Referencia: EE-2026-00055495-APPSF-PE

CIRCULAR ACLARATORIA N° 5 CON CONSULTA

Por la presente Circular, se informa a los futuros oferentes la siguiente aclaración a los Documentos de la Licitación para la obra **“AMPLIACIÓN ACUEDUCTO DE LA COSTA - SEGUNDO MÓDULO DE POTABILIZACIÓN Y PROVISIÓN A BARRIOS COLASTINÉ Y VILLA CALIFORNIA - DEPARTAMENTO LA CAPITAL - PROVINCIA DE SANTA FE”**, (EE-2026-00023826-APPSF-PE), aprobado por Resolución Ministerial RES-2026-00000461-APPSF-PE; la cual pasa a formar parte de los mismos.

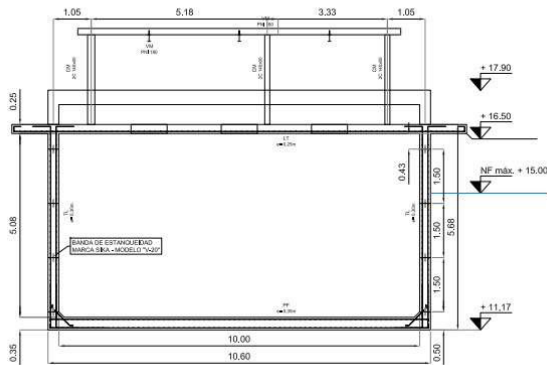
“Se solicita indicar la profundidad actual del lecho del río en la zona a realizar los trabajos de dragado y limpieza.”

Actualmente no se cuentan con datos precisos de la profundidad del lecho del río en ese sector, no obstante, de planos de pliego (Obra de toma) se pueden inferir cotas orientativas.

CORTE A-A
ESC. 1:75

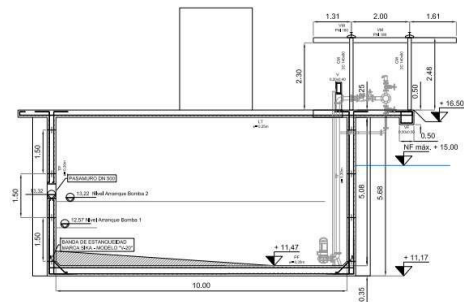
“En el ítem “4.9 APAREJO DE IZAJE CON ESTRUCTURA DE SOPORTE EN E°B° DE BARROS” se observa una diferencia entre las medidas descriptas en la especificación del pliego “Viga Monorriel: Suministro y montaje de un perfil de acero de 8,40 m de longitud total (compuesto por 6,90 m sobre la estación y un voladizo de 1,50 m hacia el sector pavimento)” y las observadas en la planimetría: “

En este caso las dimensiones correctas para cotizar son las de la planimetría de pliego.

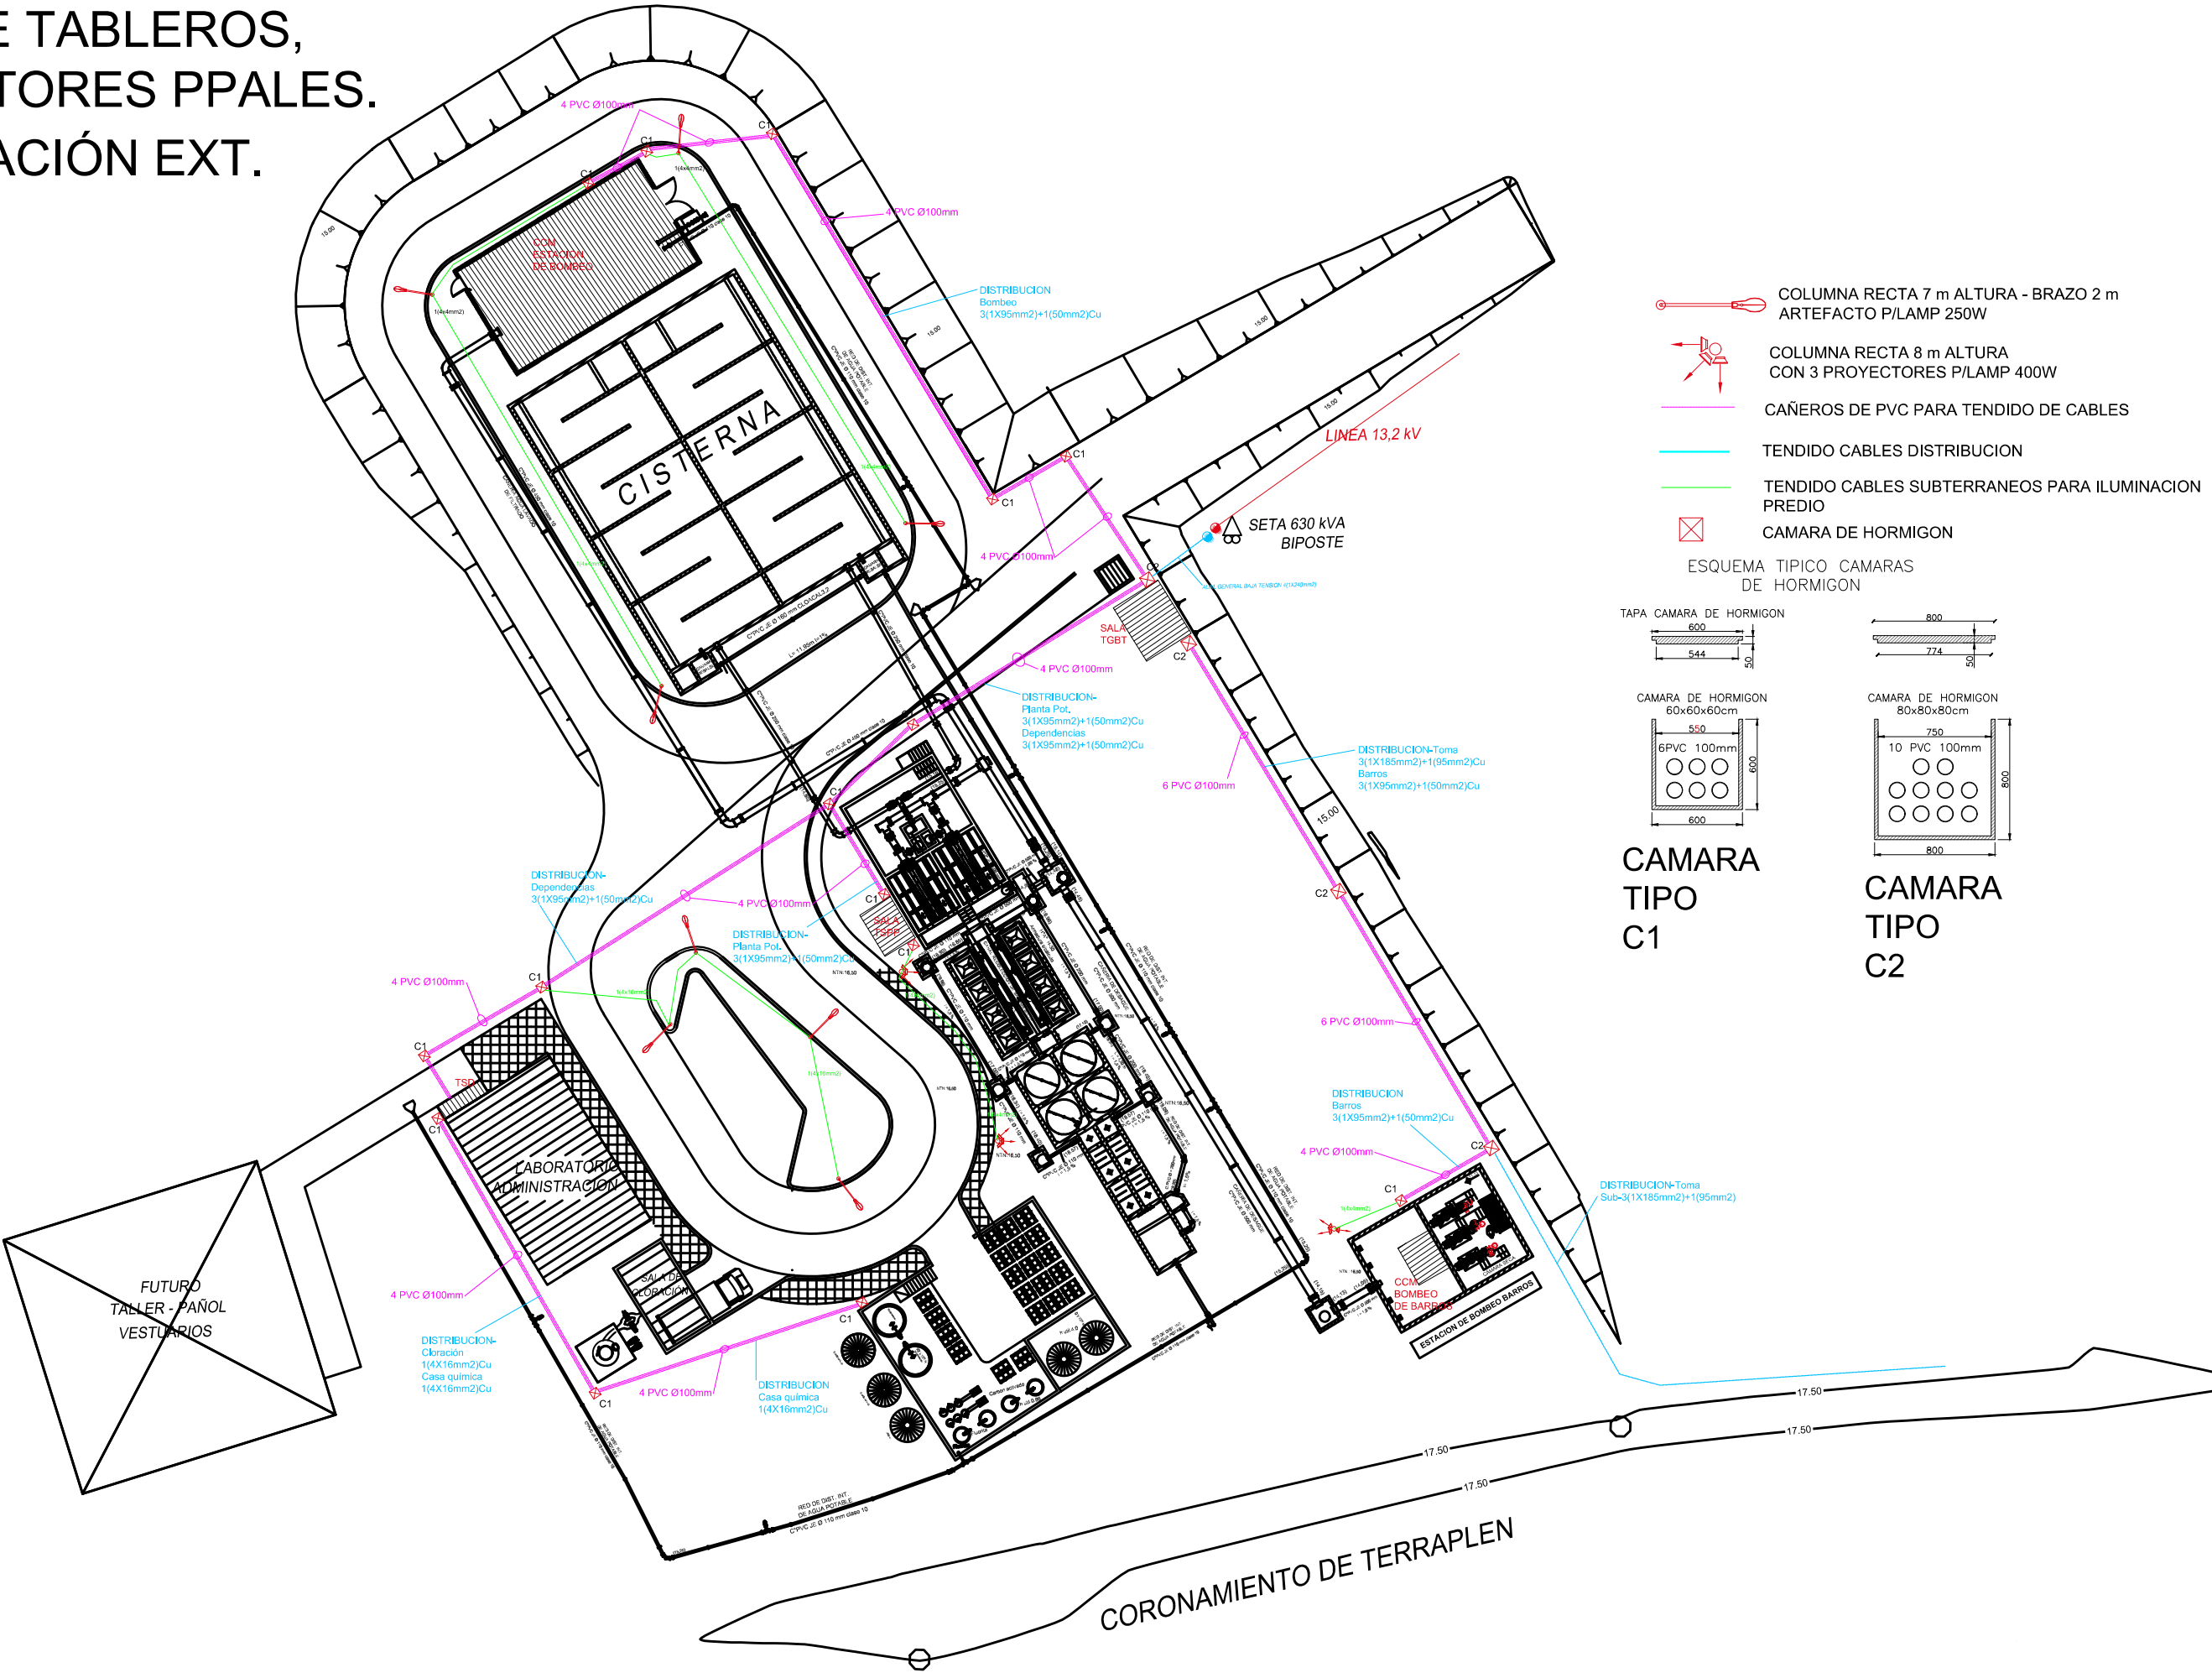
“Se solicita confirmar si hay espacio de reserva en cañeros eléctricos existentes para la alimentación de los nuevos tableros o se deben considerar trazas nuevas.”

Se deben considerar trazas nuevas desde TGBT para alimentar los tableros de dependencias nuevas. (Modulo Potabilizador N° 2, EB de Lodos, Pañol, Sector Cloración). A modo de referencia se comparte Plano Anexo de Canalizaciones existentes en Predio de Planta Potabilizadora.

SALAS DE TABLEROS,
CONDUCTORES PPALES.
E ILUMINACIÓN EXT.

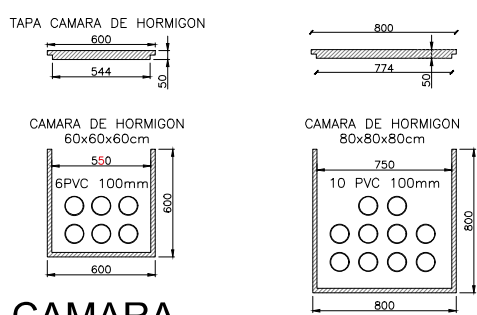
“¿Para la ampliación de Tablero de Tomas, tanto los interruptores de cabecera y en TGBT como el alimentador tienen reserva para las tres nuevas bombas?”

Se puede apreciar en Planos de Pliego (AAC-EL-PP-01 y AAC-EL-OT-01) TGBT-EXISTENTE y CCM-TOMA EXISTENTE los esquemas unifilares correspondientes, con la capacidad en Amper de cada seccionador/interruptor y secciones de los alimentadores de cada tablero secundario. A priori el alimentador es de sección acorde y el interruptor de entrada al tablero es de capacidad adecuada. No obstante, deberá refrendarse mediante calculo en proyecto ejecutivo con las potencias asociadas de las nuevas bombas y consumos existentes (iluminación, válvulas, pluma, etc). Si fuera necesario deberá sumarse alimentador y/o cambiarse interruptor de entrada.
